重庆市住房和城乡建设技术发展中心文件

重建技中心〔2025〕21号

重庆市住房和城乡建设技术发展中心 关于发布重庆市建设工程消防设计个性问题 答复（2025年第三期）的通知

重庆市建设工程消防设计问题答复 (2025 年 7 月版)

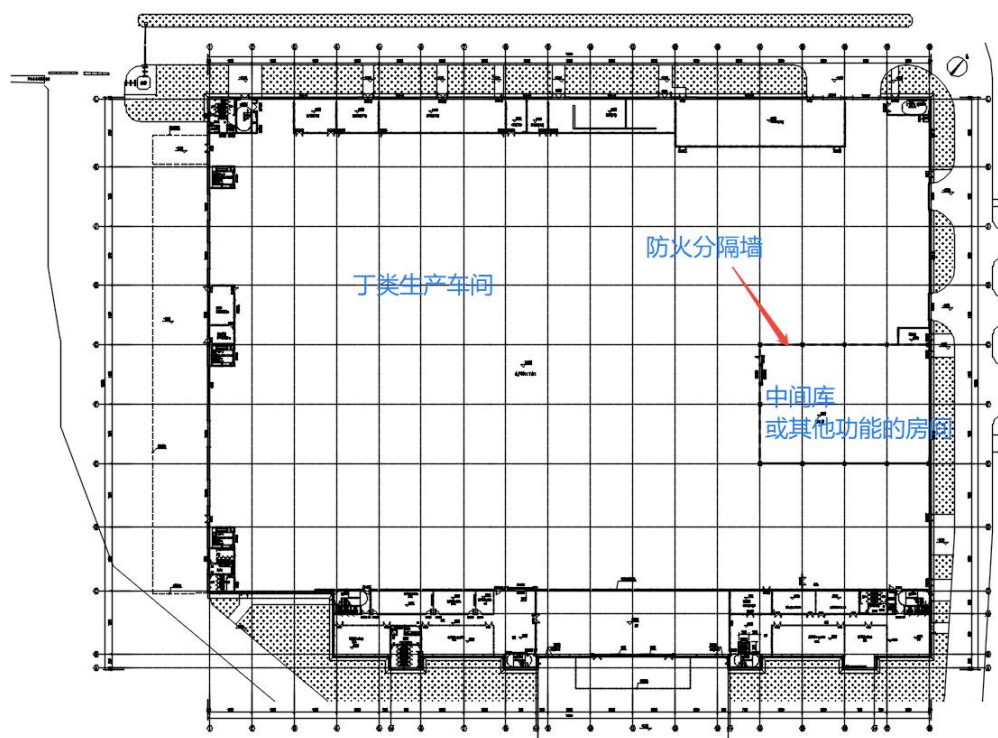
厂房内同一个防火分区内有一个用防火分隔墙分隔出的防火单元,请问这个防火单元是否需要独立设置排烟系统? 防火分隔墙的耐火极限达到几小时不允许排烟风管穿越?

工业厂房同一个防火分区内的防火单元排烟系统与其他排

烟系统是否可以共用，应根据共用的各个系统的防爆要求确定。具体要求详见《工业建筑供暖通风与空气调节设计规范》GB50019-2015 第 6.9.3 条关于防爆通风的规定。

排烟风管穿越防火分隔处的耐火极限要求，应按《建筑防烟排烟系统技术标准》GB51251-2017 第 4.4.8 条及《建筑设计防火规范》GB50016-2014（2018 年版）第 6.3.5 条的规定执行。
